Frå: Brolev, Marie <marie.brolev@sweco.no>
Send: torsdag 9. juni 2022 14:57
Til: Ole Martin Bolset
Kopi: Lars Ottar Sagstad
Emne: Fv. 565 Tolleshaug-Soltveit
Vedlegg: Reguleringsendring_Skisseutkast.pdf

Emne: SV: Ønskje om kartgrunnlag - Fv. 565 Tolleshaug-Soltveit

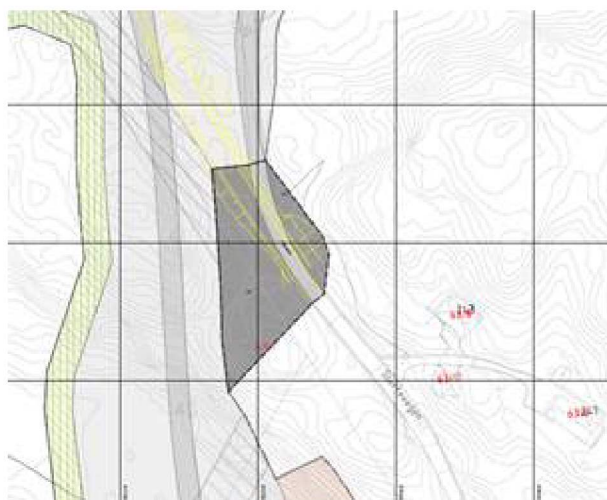
Som dere kan se på tegningen er det en lille endring av veien fra Prosjekteringsgrunnlag fra konkurransegrunnlag i som møtes med den eksisterende. Dette gjør at plangrensen må utvides med 2235 m2. Grunnen til at vi må utvide veien er for å få en bedre linjeføring inn mot rundkjøringen, sammenlignet med gjeldene prosjekteringsgrunnlag fra konkurransegrunnlag. Hovedsakelig gjelder det linjeføring i horisontal.

Dette vil endre areal med LNFR til «Veg» og «Annen Veggrunn». Forslagsstiller har som sagt allerede dialog med grunneiere og naboer.

Nedenfor ses et snitt/utkast av hva som endres. Se også vedlagt PDF for større snitt. De gule linjer er Prosjekteringsgrunnlag fra konkurransegrunnlag som er endret bite liten.

Vedlagt dokument: «1. Plankart 7» er gjeldande plankart for området no. Det er her den mindre reguleringsendringa som vart gjort i 2016/2017 viser.

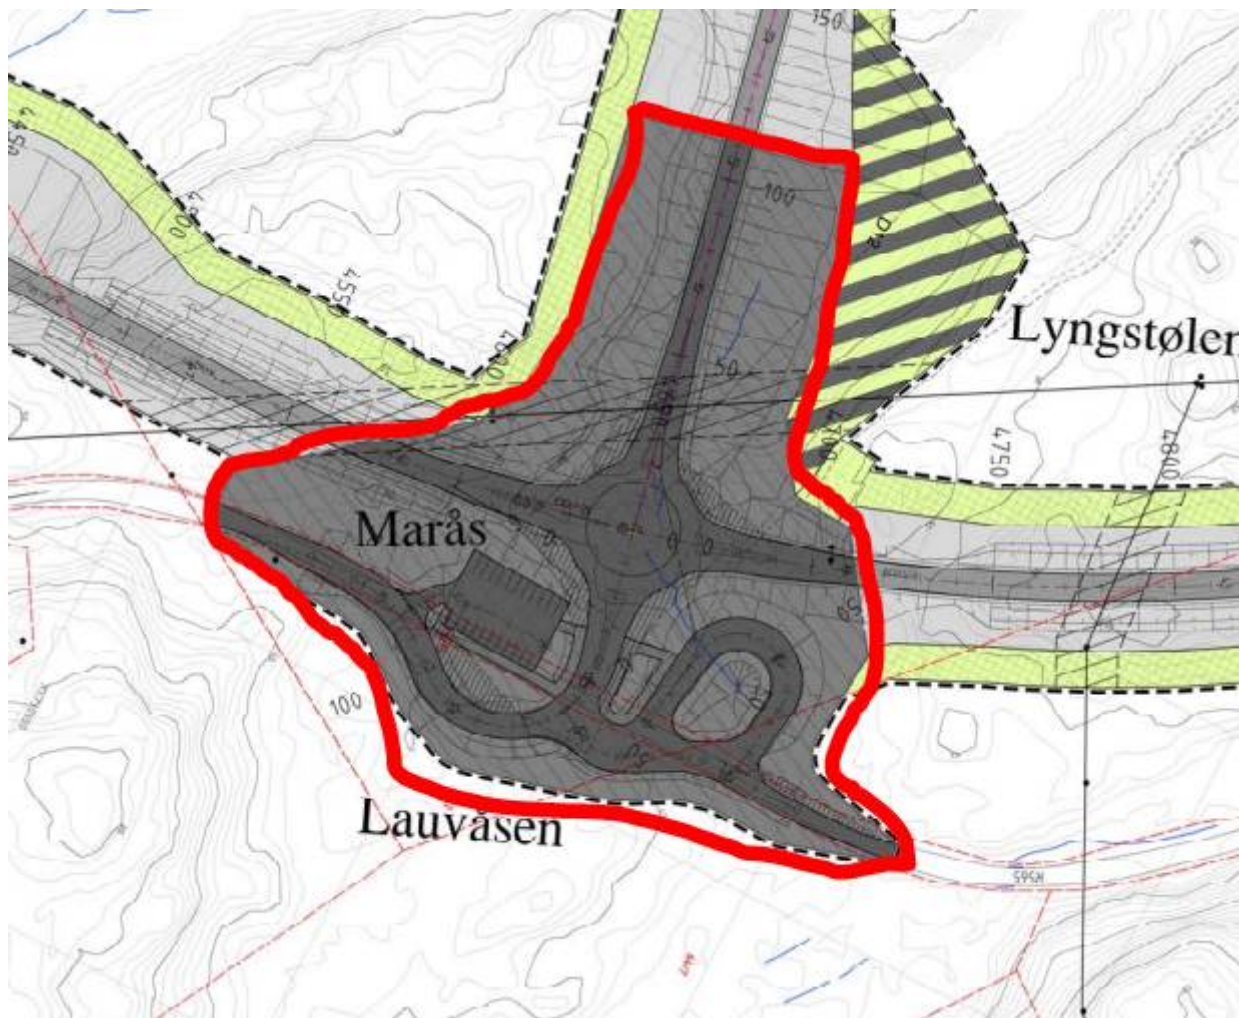
Det er det mørkegrå området som er lagt inn ved reguleringsendringa: Infrastruktursone (410).

Her markert med rød strek rundt.

Tilknytt denne infrastruktursona vart følgjande føresegn lagt inn ved denne reguleringsendringa:

«7.3 Innanfor området infrastruktursone kan det gjerast tilpassingar på den tekniske løysinga vist i planen. Endringane skal ikkje gå utover planformål offentleg trafikkområde.»

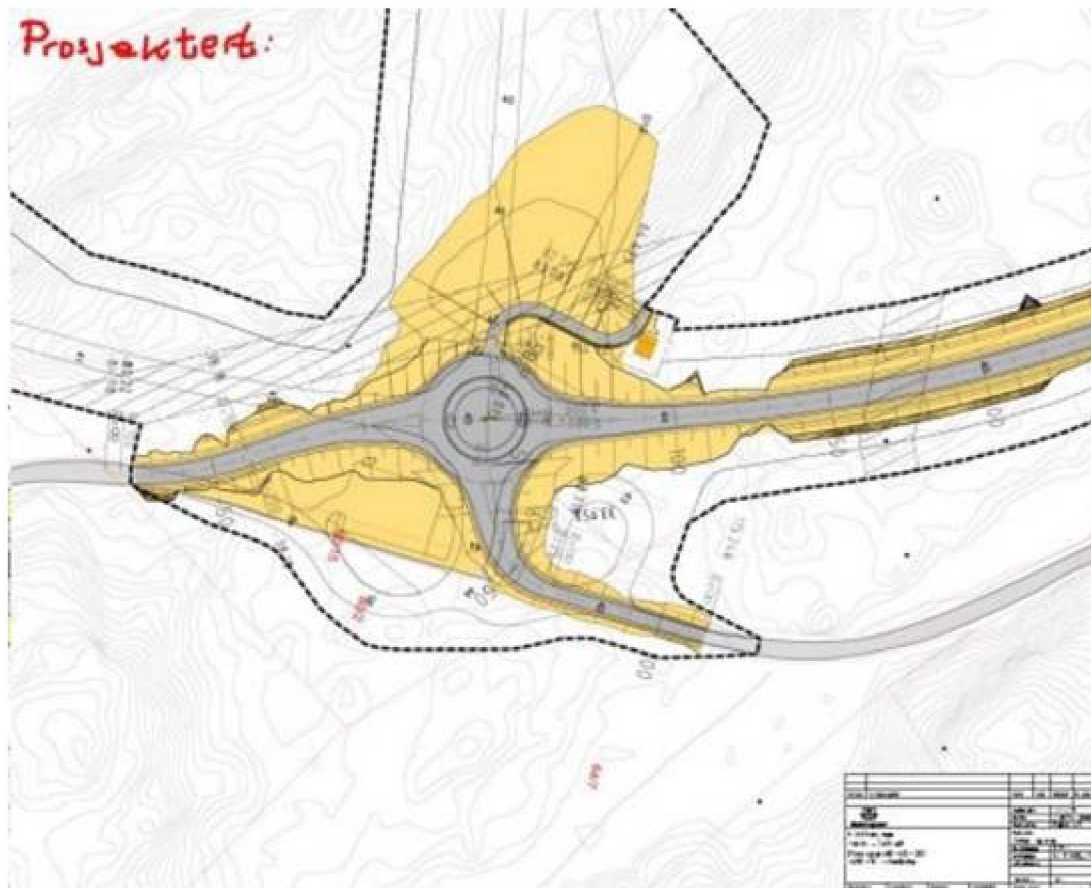
Hvis det er mulig å få dette utklipp av plankart. Dette er fra seneste dispensasjonssøknad. Jeg tenker det er denne som er det eksisterende/aktuelle plankart, som skal endres i?

Eg ser ikkje på det utklippet som du har sendt ved som gjeldande plankart. Dette er ei prosjekteringsteikning.
